STATINIO ATITVARINIŲ KONSTRUKCIJŲ BŪKLĖS NUSTATYMO EKSPERTIZĖS AKTAS

2019-04-10 Nr. 8

DĖL DAUGIABUČIO NAMO, ESANČIO VYTAUTO G. 96 UKMERGĖJE, ATITVARINIŲ KONSTRUKCIJŲ BŪKLĖS

4 pav. Suskilusios apdailinės plokštės balkone

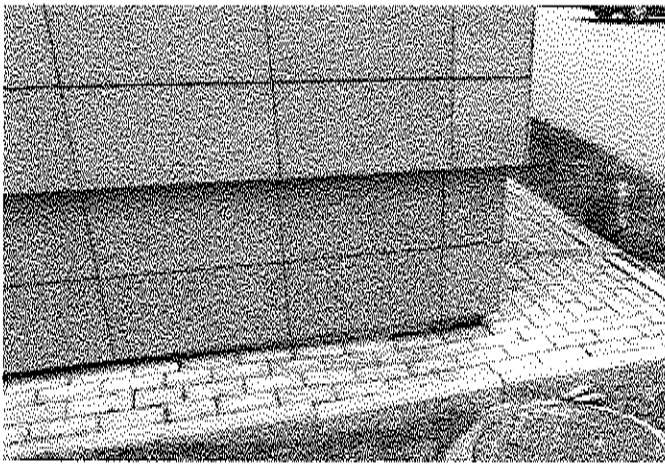
1. Pastato fasadų apšiltinimas ir apdaila atitinka projektiniams sprendiniams;
2. Suskilusios apdailinės plokštės balkone (4 pav.);
3. Įrengiant stogo dangą dangą nepakankamai prilydyta (atšokusi) tvarkant ventiliacines šachtas (5 pav.);
4. Vietomis pažeista ir nusėdusi nuogrinda (6pav.);
5. Kompleksiškai nėra išspręstas lietaus vandens nuvedimas nuo pastato stogo (7pav.).

Atliktų statybos darbų konstrukciniai sprendimai iš esmės atitinka techninių normatyvinių dokumentų reikalavimus. Atkreiptinas dėmesys, kad vietomis yra suskilusios apdailinės plokštės balkone. Įrengiant stogo dangą danga nepakankamai prilydyta (atšokusi) tvarkant ventiliacines šachtas. Pastato nuogrinda veikiamą paviršinio vandens vietomis yra deformuota (nusėdusi). Kompleksiškai nėra išspręstas lietaus vandens nuvedimas nuo pastato stogo, vanduo nuvedamas ant šaligatvio.

1. Atstatyti nusėdusią nuogrindą iš trinkelio.
2. Pakeisti suskilusias apdailines plokštes balkonuose.
